工程指示 / 要求簡箋(E.I.)

工程指示編號：EI / 5998 / 23 修改版次：
 工程編號 : J - 858 工程名稱 : 將軍澳日出康城 11
 工程項目 : 幕牆生產單元件 金門 / 顧問 巡查報告 (2023 0406)
 收件人 : 生統 / 王良 / 水洪 / 青哥 發件人 : Ant Yeung 日期 : 13/04/2023

J858 工程顧問巡廠報告

巡廠主題： **有關 J858 工程項目生產進度及質量**

#2

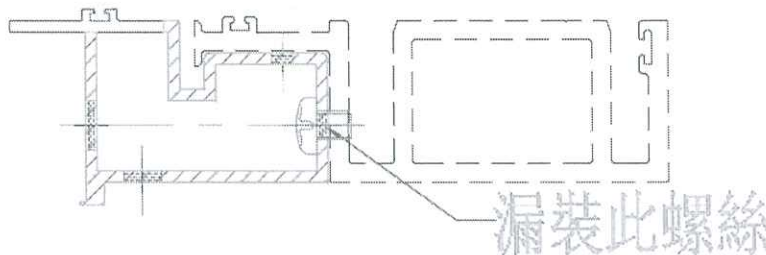
- 1、在抽查組裝工序單元半成品時，發現有單元梗位玻璃骨的螺絲漏安裝（詳見下圖），當即要求補安裝及全面復查（實際最少發現有兩幅漏安裝螺絲問題）；--要求二廠車間組裝區必須要加強對每道安裝工序的質量進行檢查，以確保產品質量達到項目要求
